宮崎県 川南町 川南小学校区(No.1) 通学路対策箇所図

宮崎県 川南町 川南小学校区 (No.2) 通学路対策箇所図

宮崎県 川南町 通山小学校区 (No.1) 通学路対策箇所図

宮崎県 川南町 唐瀬原中学校区 通学路対策箇所図

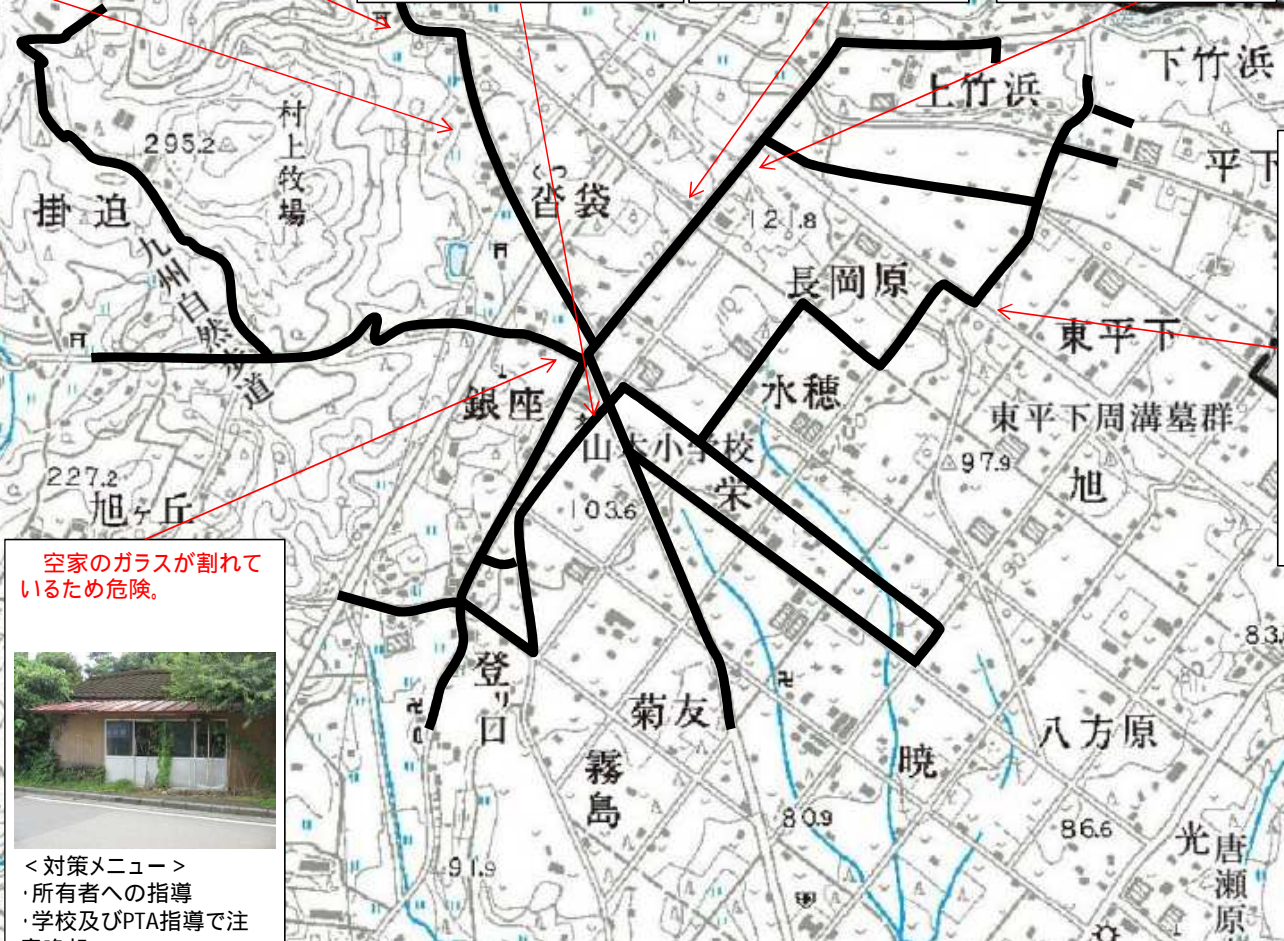
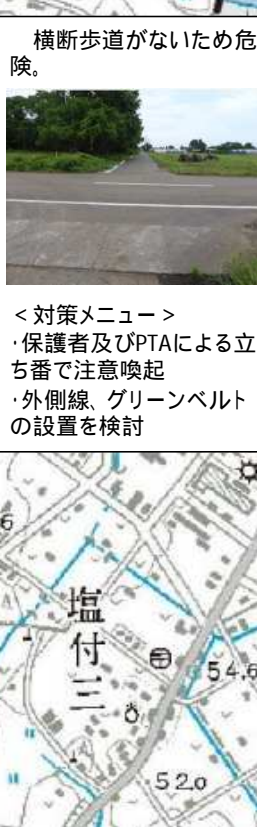
横断歩道がないため危険。

空家のガラスが割れているため危険。

<対策メニュー>
・保護者及びPTAによる立ち番で注意喚起
・外側線、グリーンベルトの設置を検討

<対策メニュー>
・所有者への指導
・学校及びPTA指導で注意喚起

宮崎県 川南町 国光原中学校区 通学路対策箇所図

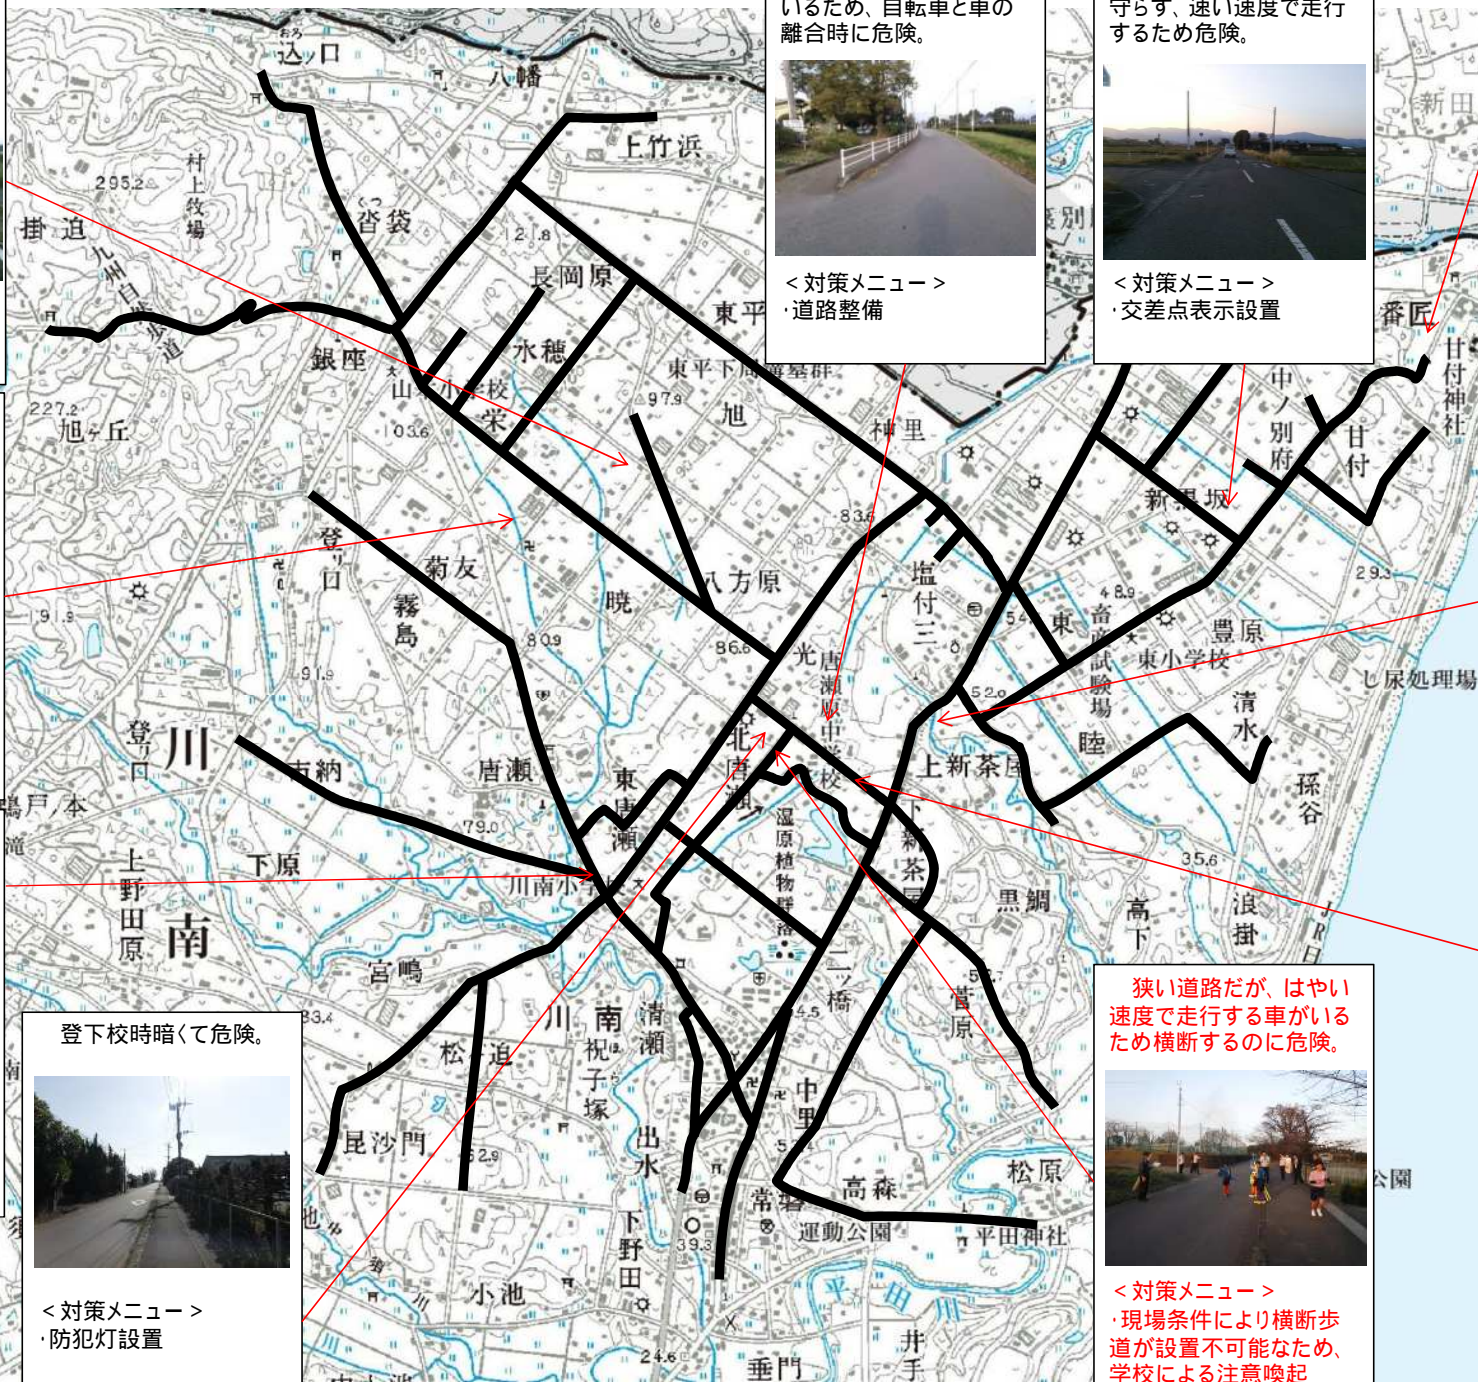
側溝蓋が滑りやすいの
で危険。

狭い道路だが、はやい
速度で走行する車がある
ため横断するのに危険。

<対策メニュー>
・側溝蓋整備

<対策メニュー>
・現場条件により横断歩
道が設置不可能なため、
学校による注意喚起
